BOMEN EFFECT ANALYSE

Klinkenbergerweg 29a te Ede (Harkes Tuincentrum)

Datum:
Project:
Versie:

2-7-2025
B25-1494
6

Foto inrit terrein met boom 1 t/m 3 (en een randje van de kroon van nr. 4) langs de erfgrans in een naburige tuin. Inpassen en aanpassen groeiplaats/groeiplaatsverbetering zijn van belang.

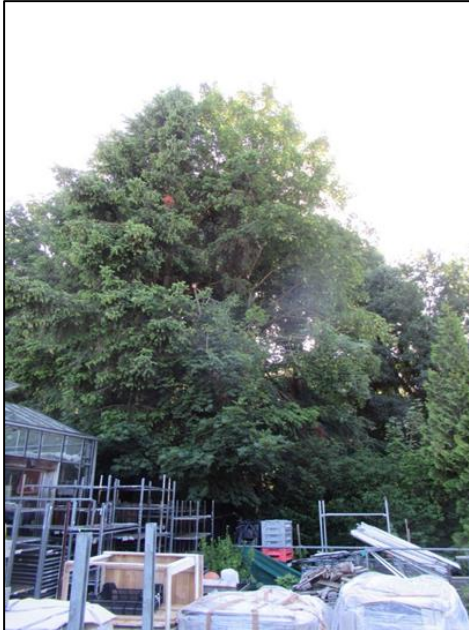
Boom 4, zomereik met een belangrijk deel van de kroon over de erfgrens (muur). Structurele bescherming van de hele zone van de kroonprojectie gedurende de uitvoering is van belang.

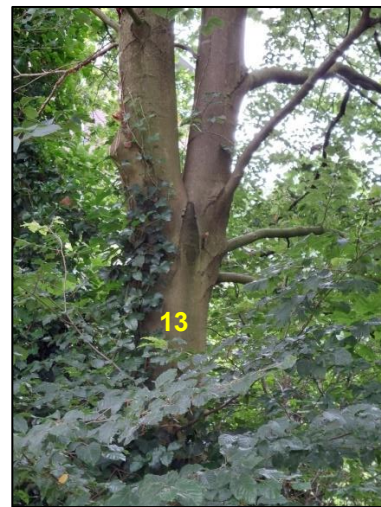
Boom 5 t/m 9 op rij dicht langs de erfgrens op eigen grond. De bomen staan 80-100 cm hoger en dicht op een grondwerende beplating. De bomen staan erg kwetsbaar. De kans op duurzaam behoud is beperkt.

Uitsnede ontwerp ter hoogte parkeerplaats met boomnrs.

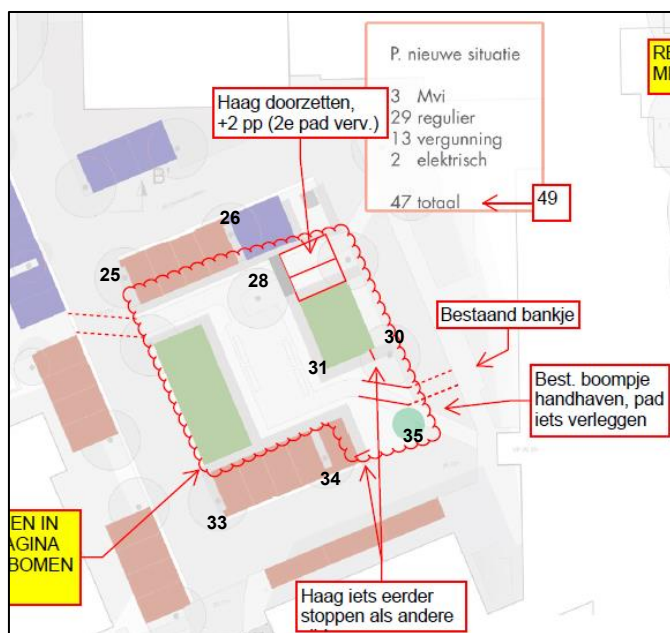
Onderstaand is een uitsnede van het ontwerp ter hoogte van de parkeerruimte van de Platteelhof opgenomen met een aantal opmerkingen.

Huidige situatie valse christusdoorns in te krappe groeiplaatsen. In alle gevallen is er al sprake van stagnatie.

In het ontwerp is af te lezen dat er diverse parkeerplaatsen komen te vervallen en dat er hagen worden aangelegd.

In ongewijzigde situatie is verband met laaghangende takken in enkele gevallen begeleidingssnoei nodig. Men dient er echter rekening mee te houden dat snoei van de stagnerende bomen boomtechnisch gezien niet wenselijk/acceptabel is. Gegeven het ontwerp komen nummers 31 en 32 voor vellen in aanmerking. Het is van belang om de situatie voor de bomen duurzamer in te richten. Verder komt boom 29 mede vanwege slechte kwaliteit te vervallen. Er komen bovendien twee parkeerplaatsen dicht bij deze boom. Geadviseerd wordt om hier geen boom terug te planten. Een smalle haag is wel mogelijk. Negen valse christusdoorns in dit parkeergebied zijn potentieel nog verplantbaar zonder uitgebreide voorbereiding. Voor enkele bomen waaronder 28, 31 en 35, lijken er met de plannen kansen voor verbetering van de groeiplaatsen te ontstaan (als er niet voor verplanten wordt gekozen). Het is van belang om in dat geval de kansen goed te benutten. Groeiplaatsverbetering is zowel in kwantitatieve als kwalitatieve zin noodzakelijk. Als dit voor een of meer exemplaren niet mogelijk is, kan het zinvoller zijn om (ook die) exemplaren voor verplanten in aanmerking te laten komen.
